**Avis de la Mission Régionale d'Autorité environnementale
de Bourgogne-Franche-Comté
sur le projet d'extension d'une plateforme logistique
au lieu-dit «Milleure»
sur la commune de Le Miroir (71)**

N° BFC-2022-2607

Synthèse des enjeux de milieux naturels (Ei page 61)

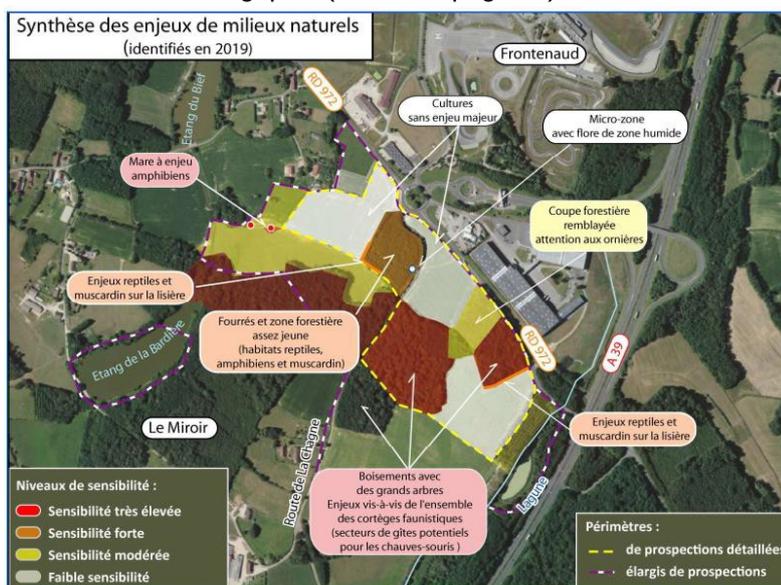
L'avifaune inventoriée se compose de 35 espèces, dont 30 nichent sur site ou aux alentours, mais le dossier ne précise pas les espèces concernées. Néanmoins, l'enjeu est jugé modéré dans les boisements en raison de la patrimonialité des espèces (Pic mar et Pic épeiche notamment). **La MRAe recommande de préciser les espèces nicheuses inventoriées sur le site.**

Plan de mise en œuvre sur site des mesures ERC au regard des enjeux écologiques (page 139 de l'étude d'impact)

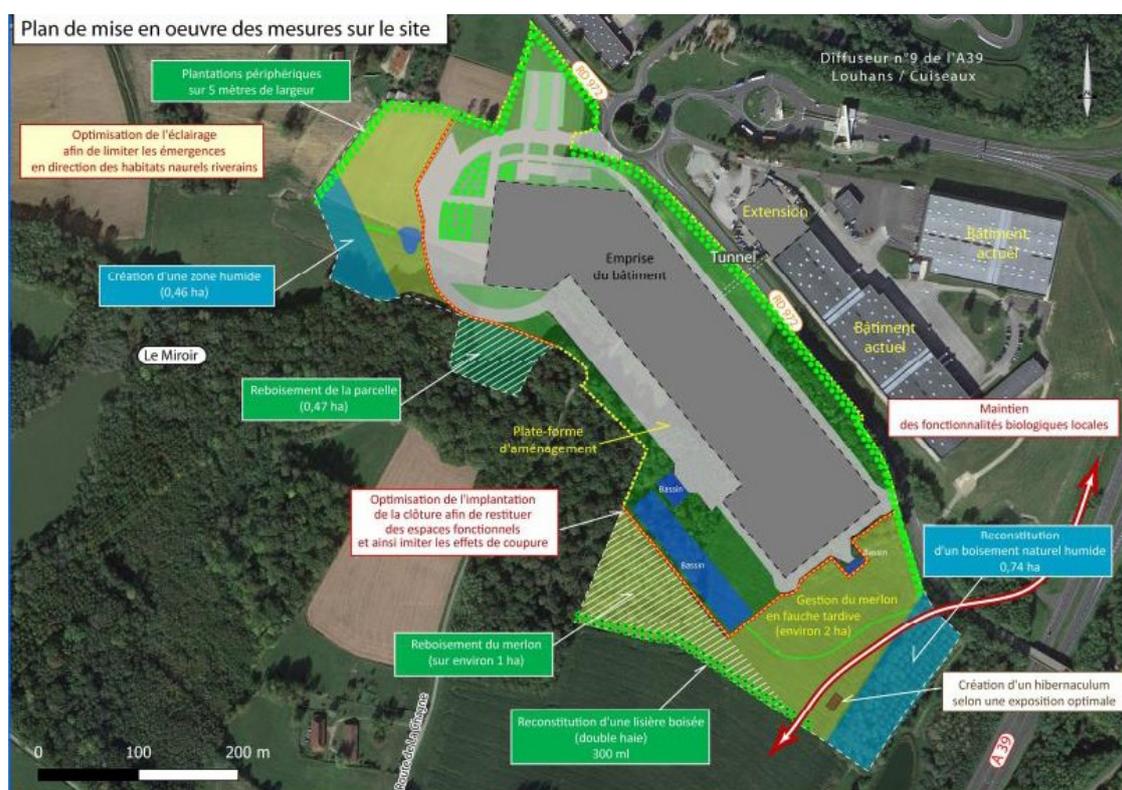
Il s'agit pour certaines d'entre elles de mesures d'accompagnement plutôt que de réduction des impacts du projet. **La MRAe recommande de prévoir une clôture permettant le passage de la petite faune. Elle recommande aussi au porteur de projet de s'engager sur une gestion écologique des espaces non imperméabilisés (sans produits phytosanitaires notamment).**
